GOVERNO DO DISTRITO FEDERAL
INSTITUTO DO MEIO AMBIENTE E DOS RECURSOS HÍDRICOS DO DISTRITO FEDERAL
Superintendência de Licenciamento Ambiental
Diretoria de Licenciamento III

Parecer Técnico SEI-GDF n.º 36/2018 - IBRAM/PRESI/SULAM/DILAM-III

Atividade Licenciada: Implantação da Central de Geração Hidrelétrica (CGH) na ETE Melchior

Tipo de Licença: Autorização Ambiental

Figura 2 – Principais componentes da CGH (Fonte: CAESB)

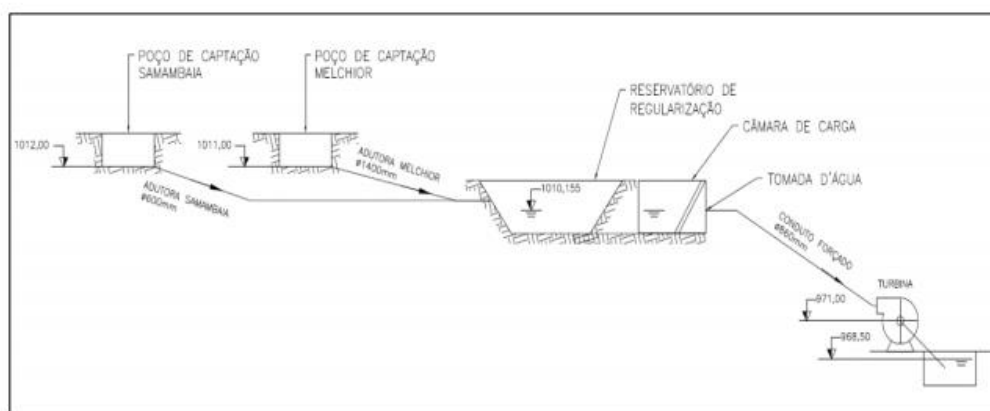
Em suma, todo o empreendimento (ver Figura 2 e 3) compreenderá os seguintes elementos:

- **Poços de captação de efluente tratado:** caixas construídas em concreto nos pontos mais elevados dos emissários da ETE Melchior e da ETE Samambaia;

- **Adutora de efluente tratado:** conduto responsável pela ligação dos poços de captação de efluente tratado ao reservatório de regularização.
- **Reservatório de regularização:** reservatório com geometria tronco-cônica, escavado e impermeabilizado com geomembrana em polietileno, com volume aproximado de 5000 m³, responsável por armazenar os efluentes tratados das ETEs.

- **Câmara de carga/tomada de água:** construídos em concreto armado e em estrutura única, as unidades visam alinhar o fluxo de geração, proteção das margens do reservatório de erosão e permitir a precipitação das partículas sólidas em uma canaleta de acumulação.

- **Conduto forçado:** conduto fabricado em aço carbono, responsável por conduzir o fluxo de geração para a turbina;
- **Casa de força:** responsável por abrigar o conjunto Turbina/Gerador e seus sistemas auxiliares elétricos e mecânicos, além de equipamento de elevação e movimentação de carga;

- **Estrada de acesso:** responsável por permitir o transporte dos equipamentos principais da CGH, desde a entrada do complexo da ETE Melchior (portaria) até a Casa de Força às margens do Ribeirão Melchior, suportando a carga relacionada a tais equipamentos.

10. Compactar adequadamente o reaterro da vala onde serão implantadas as tubulações;
11. Promover a impermeabilização do reservatório de regulação, conforme apresentado no projeto;

12. Prover nas estruturas de Tomada d'água um vertedouro de reserva, conforme apresentado no projeto básico, para o atendimento de casos extremos de vazões de efluentes não comportadas nos pontos a montante;

Figura 6 – Mapa de localização da atual poligonal da ARIE JK

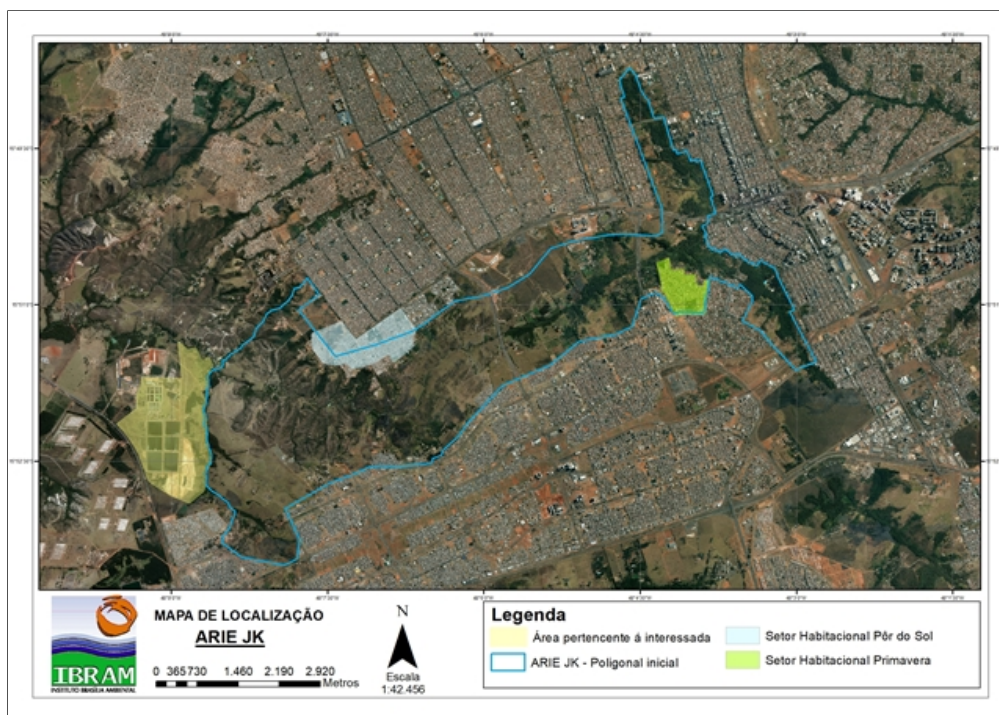
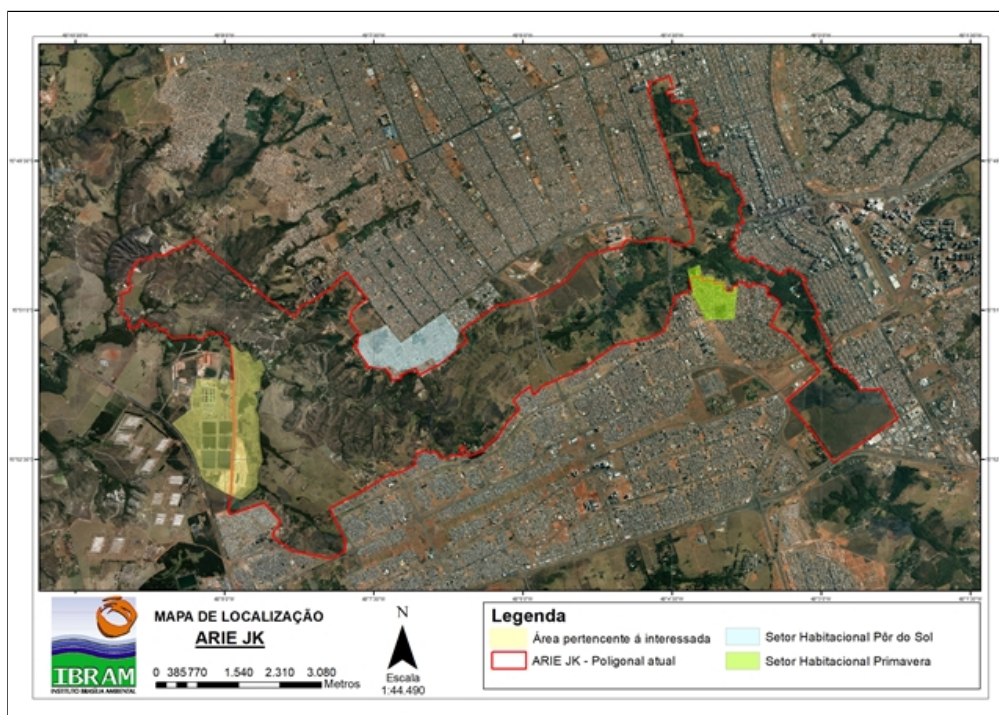
Conforme apresentado no item 3 da Informação Técnica nº 17/2018-PRHL/PR/CAESB (13199157), toda a área que será utilizada para a implantação do empreendimento estará contida em terreno pertencente à CAESB e, concomitantemente, apresentará interferências na ARIE JK (Ver Figura 3 e 4).

Em 24 de outubro de 2016, a interessada encaminhou a este Instituto a Carta nº 474/2016-PRH/PR/CAESB (Protocolo IBRAM nº 777.000.980/2016 e protocolo SEI nº 13898937) solicitando a revisão da poligonal, de modo que o terreno, pertencente à CAESB desde 2012, permanecesse fora dos limites da ARIE JK. Oportunamente a interessada sugeriu que a poligonal da ARIE JK fosse mantida nos limites com o córrego Gatumé. Conforme informado na Informação Técnica nº 17/2018-PRHL/PR/CAESB (13199157), até a presente data, não houve manifestação deste Instituto quanto à solicitação de revisão.

Considerando que este instituto, até o presente momento, não se manifestou quanto à solicitação de revisão da nova poligonal da ARIE JK (instituída em 2014), uma vez que esta interfere em área de domínio da CAESB.

Esta equipe técnica é favorável à emissão de Autorização Ambiental para a implantação da CGH na ETE Melchior, pelo período de 2 (dois) anos. Entretanto, devido à intervenção na ARIE JK, solicita-se que seja enviado para a SUC para ciência e manifestação.

Figura 5 – Mapa de localização da faixa de servidão (Fonte: CAESB)

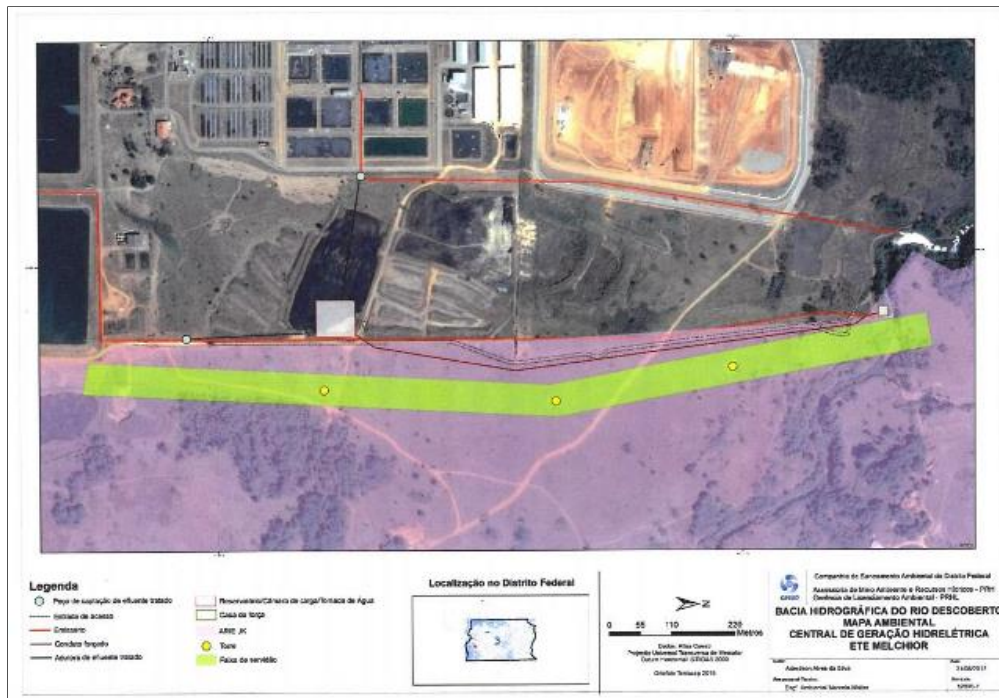
De acordo com o item 4 da Informação Técnica nº 17/2018-PRHL/PRH/PR/CAESB (13199157), em área adjacente ao local de implantação da CGH se encontra a faixa de servidão das torres de transmissão pertencentes à empresa FURNAS. Nesta área não haverá interferência dos principais componentes da CGH, apenas um pequeno trecho da estrada de acesso irá interpor a faixa de servidão, sem a ocorrência de significativos impactos (ver Figura 5).

Considerando que apenas um pequeno trecho da estrada de acesso interferirá na faixa de servidão referente às torres de transmissão pertencentes à empresa FURNAS;
